東京南線 3, 4 号線改修工事
環境影響予測評価書案に係る

補足資料

令和 8 年 3 月 24 日

東京電力パワーグリッド株式会社

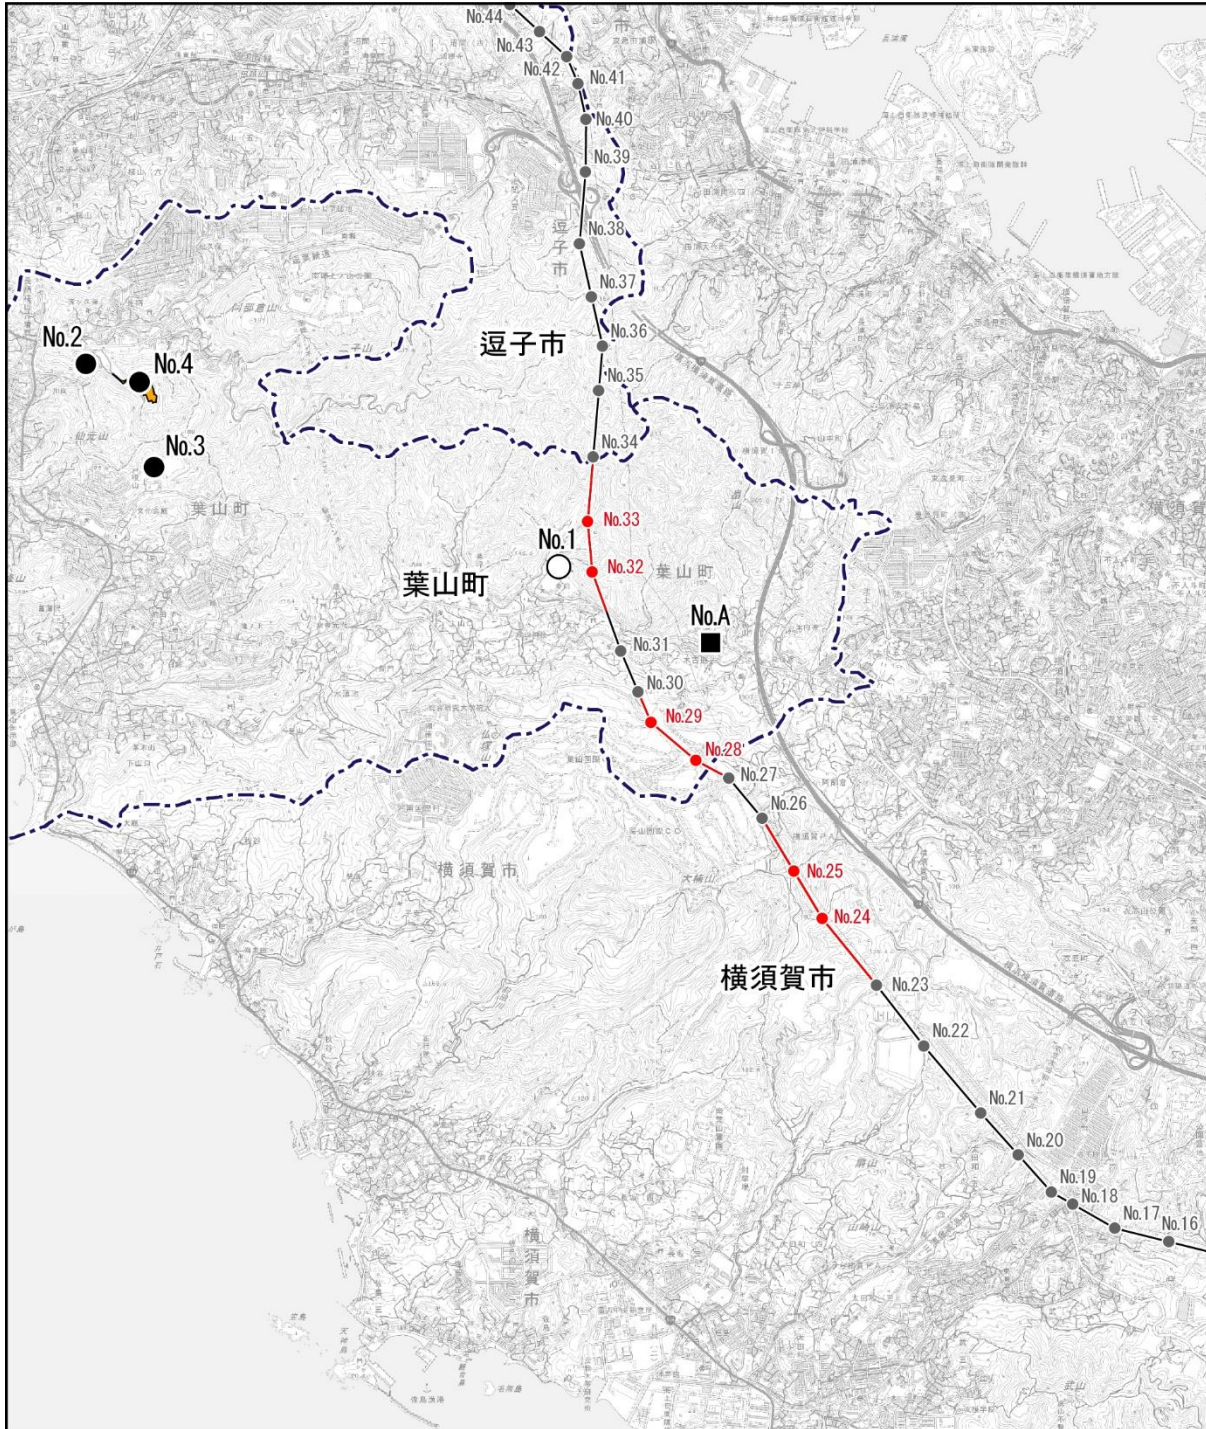
騒音・低周波音に係る調査、予測、評価及び環境保全対策については、補足資料に示された検討内容を踏まえ、評価書段階では、次の条件を明示した上で、適切に整理してほしい。

- ・ヘリコプターの運航条件（飛行回数、飛行時間帯、飛行期間、運航調整の考え方）
- ・試験飛行の実施条件（実施時期、測定地点、屋外・室内の確認内容）
- ・事後調査の実施条件

試験飛行はヘリポート構築後となりますが、以下に示したとおり、ヘリコプター運航開始までの協議期間の確保と、試験飛行の調整期間を設定しています。

- ①ヘリポートの構築（2026年10月～）
- ②試験飛行の調整（葉山町教育委員会ほか）（2026年12月）
- ③試験飛行の実施（2027年1月～2月）
- ④環境保全対策の協議（2027年2月～5月）
- ⑤ヘリコプター運搬の実施（2027年6月～）

図 1-1 陶磁器くず（がいし等）の処理の流れ

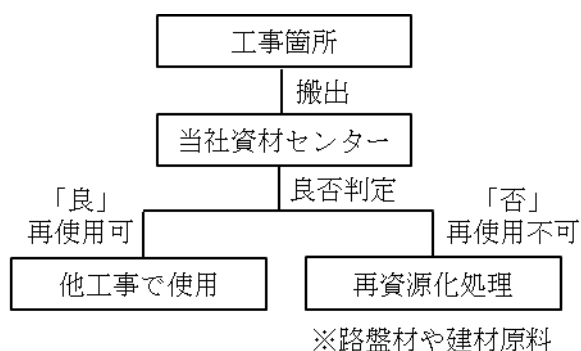
陶磁器くずについて、全量を有価物として売却するという記載は不明瞭であるため、正確に説明してほしい。また、廃棄物としての扱いになるのかも、正確に説明してほしい。

陶磁器くず（がいし等）の処理については、図 1-1 の通りとなります。

当社資材センターにて良否判定（再使用可否）を行い、再使用可能なものについては他の工事等で使用します。今回、再使用不可能なものについて改めて確認したところ、再使用できないものは、廃棄物として処理し再資源化（再資源化率 99.9%）していることを確認しました。前回の説明と異なっていた点をお詫び申し上げます。なお、本工事での「がいし」については、経年設備であることから、良否判定において「否」判定となり再使用不可となると想定しています。

図 1-2 基礎の埋戻し範囲図

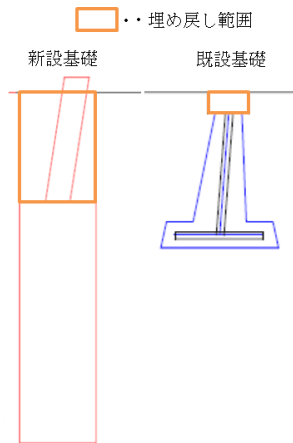
発生土量等を示した表において、埋め戻し土量は締固めを考慮していないとの記載があることについて、事業者の説明は実際の工事における締固めの説明であったため、表と実際の工事との関係を含め、土量の算出について誤解のないように示してほしい。

第7回環境影響評価審査会補足資料の記載に誤りがございましたので、あらためて表1-3に掘削土量、埋め戻し必要土量及び発生土量（搬出量）を示させていただきます。掘削土量としては、掘削を行うと土の体積が増えますので、変化率（ $L=1.25$ ）を掛けた数値で示しました。掘削土量から埋め戻し必要土量を引いた値が、実際の発生土量（搬出量）となります。

また、埋め戻し時の締固めは、ポータブルコーン貫入試験機を使用した測定で、社内基準により、掘削前に測定した地耐力（ kN/m^2 ）の80%以上を確保し行います。

埋め戻しは、新設基礎の基礎体上部、及び既設基礎の撤去部と掘削範囲（図1-2）が対象となります。
